Consejería de Desarrollo Sostenible

Resolución de 23/06/2026, de la Dirección General de Calidad Ambiental, sobre la evaluación ambiental estratégica, del plan denominado: Modificación Puntual número 4, de las Normas Subsidiarias de Villafranca de los Caballeros, (expediente PLA-SC-23-0519), situado en el término municipal de Villafranca de los Caballeros (Toledo), cuyo promotor es el Ayuntamiento de Villafranca de los Caballeros. [2026/5667]

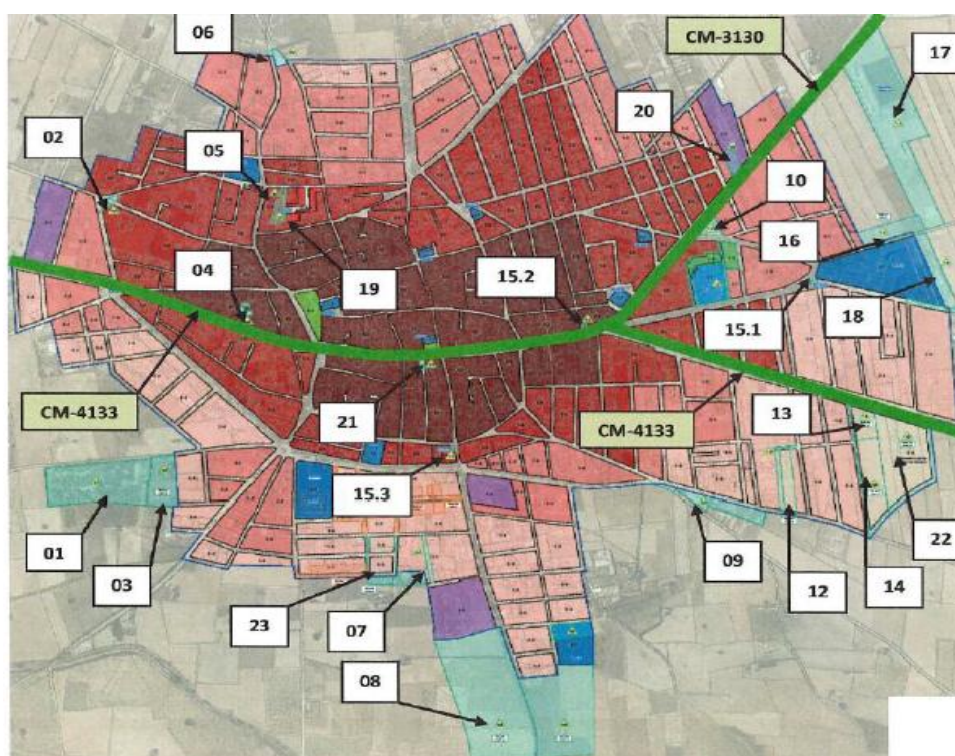
La superficie total afectada por la modificación planteada es de aproximadamente 154.260 m². De las nueve actuaciones que suponen cambio de clasificación del suelo rústico a urbano de reserva, dos de ellas se sitúan al oeste del municipio (01 y 03), tres más al sur (08, 09 y 23), otra al norte (06), quedando las tres últimas (16, 17 y 18) ubicadas al este del núcleo urbano. Los ámbitos de actuación y las modificaciones planteadas se muestran en la siguiente imagen:

- Actuaciones que modifican la clasificación del suelo rústico en suelo urbano de reserva (01, 03, 06, 08, 09, 16, 17, 18 y 23).
- Actuaciones que modifican la calificación del suelo urbano de las NN.SS. (02, 04, 05, 10, 12, 13, 14, 15, 19, 20, 21 y 22).
- Actuaciones de reordenación urbana (07 y 11).

Sin embargo, gran parte de los terrenos planteados en esta modificación se encuentran en zona inundable o zona de flujo preferente. Las actuaciones número 1, 3, 4, 5, 7, 8, 9, 10, 11, 12, 13, 14, 15, 16, 17, 18, 20, 22, 23, se localizan en zona inundable, las 8, 9, 16 y 17 además, están en zona de flujo preferente, las 16, 17 y 18 también se encuentran en zona de policía. De este modo, en relación a las características de los efectos y del área probablemente afectada, de llevarse a cabo dicha modificación, existe la posibilidad de riesgo para la salud humana (debido, por ejemplo, a accidentes), en caso de inundaciones.

De acuerdo con la Disposición Adicional Primera del Reglamento del Suelo Rústico de Castilla-La Mancha (Decreto 242/2004, de 27 de julio, y modificaciones posteriores), la zona inundable debe clasificarse como zona verde del suelo urbano o urbanizable. Para poder clasificar el suelo como urbano de reserva y poder llevar a cabo una actuación de urbanización (siempre teniendo en cuenta las limitaciones de usos indicadas en el párrafo anterior), se deberán diseñar las medidas oportunas para que dicho suelo quede fuera de la zona inundable.

Así, se deberá realizar un estudio en el que se muestre la situación preoperacional y la situación postoperacional después de aplicar una serie de medidas constructivas y de diseño que posibiliten la actuación pretendida.
